**Pompes à chaleur hybrides****OEcOil-Hybrid (200 XSL HYBRID)****Évolutions produit – Dépannage****FR**

N° ITOE0224-fr

02/07/2019

## 1. Sonde extérieure non reconnue sur circuit B

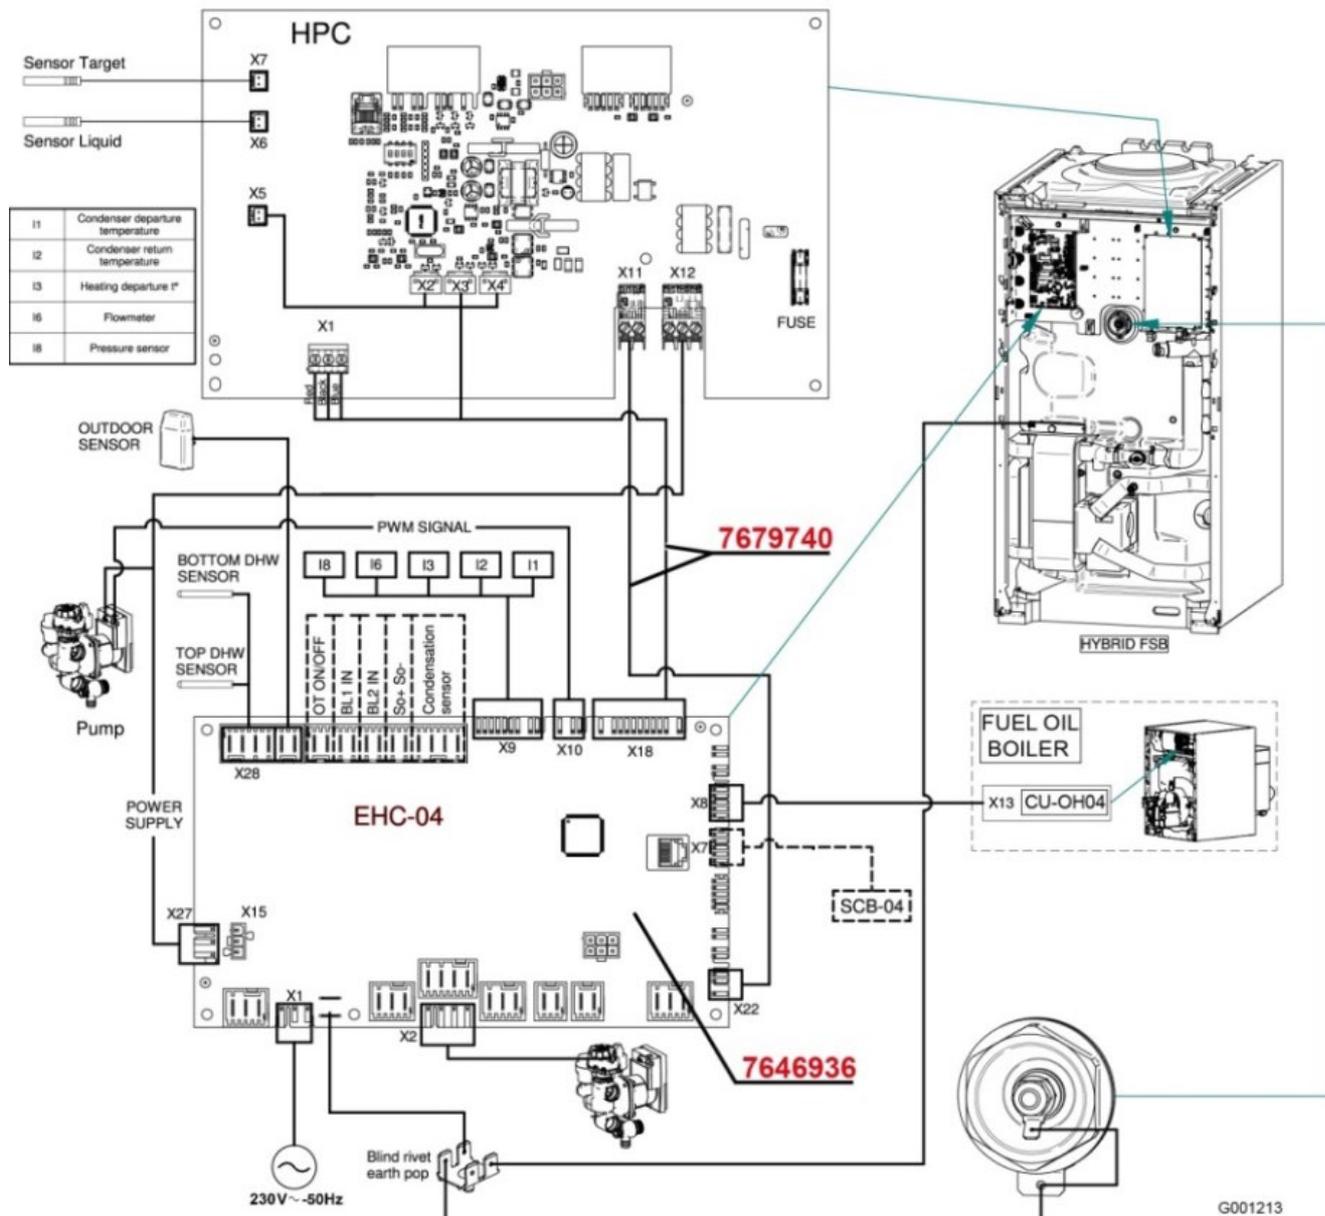
En cas de raccordement d'une carte option SCB-04, la **sonde extérieure** peut ne pas être reconnue par la carte **SCB04** (option 2<sup>ème</sup> circuit).

- Pas de valeur de pente (le paramètre **CP230** du menu **SCB04** n'affiche pas de valeur « ---- »),
- Pas de valeur pour le paramètre **CM210** ou **AM027** du menu **SCB04** (température extérieure / menu Information)
- Pas de régulation en fonction de la température extérieure : le **circuit B** suit la consigne maxi du circuit (50°C - paramètre **CP000**).

Pour remédier à ce défaut, remplacer la carte **EHC-02** et le faisceau raccordé sur le connecteur **X22** par la carte **EHC-04** et le **nouveau faisceau**, comme indiqué dans le tableau ci-dessous :

Carte électronique + faisceau à remplacer	Références à commander en pièces de rechange
<b>EHC-02</b> + <b>Faisceau (sur X22)</b>	- <b>7646936</b> : Carte électronique <b>EHC-04</b> + - <b>7679740</b> : Faisceau de liaison entre <b>EHC-04</b> et <b>HPC-01</b> (sur <b>X22</b> )
